Váš dopis zn.  
Ze dne  
Naše zn. 21861/2021-SŽ-SSZ-OVZ

## Rekonstrukce výpravní budovy v ŽST Plzeň - Jižní Předměstí

### Vysvětlení zadávací dokumentace – Dodatek č. 12

### Dv.61

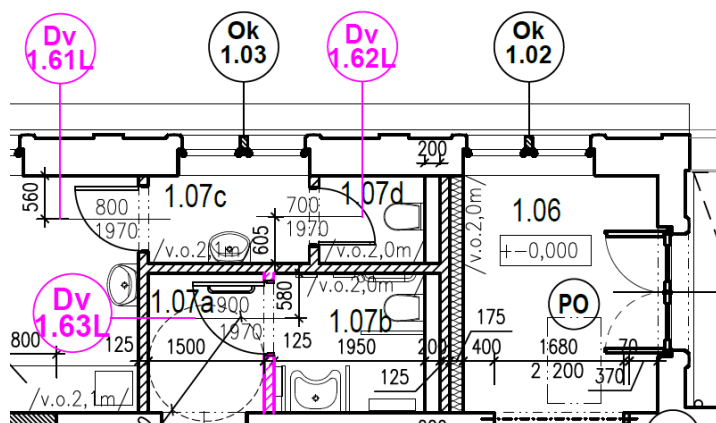
Z uvedeného vyplývá, že ne vždy se shoduje označení dveří na výkresech a označení dveří, které jsou ve výpise prvků. Žádáme zadavatele o prověření rozměrů a množství dveří tak, aby bylo zcela zřejmé co platí a doplnil shodné označení do tabulky prvků.

Zároveň žádáme o prověření a opravu množství montáže a dodání množství ocelových zárubní. Položky v soupise prací č. 74 až 79.

### **Dveře DV.61**

V části B3 upraven počet dveří na 2ks (smazání dveří v 1 PP), dveře se nachází mezi místnostmi 1.08/1.07c a 1.04/1.03a. Upraven výkres ASŘ - 103\_Půd.1.NP\_návrh, kde byly prohozeny dveře mezi místnostmi 1.08/1.07c a 1.07c/1.07d. Dveře mají rozměr 800/1970.

Vnitřní dveře dřevěné kazetové – na sociální zařízení, plné, typové 800/1970 do ocelové zárubně, 1.NP=2xL, celkem 2ks

V soupisu prací bylo prověřeno množství a upraven výkaz výměr u položek č.74 -79, aby odpovídal počet zárubní počtu dveří.
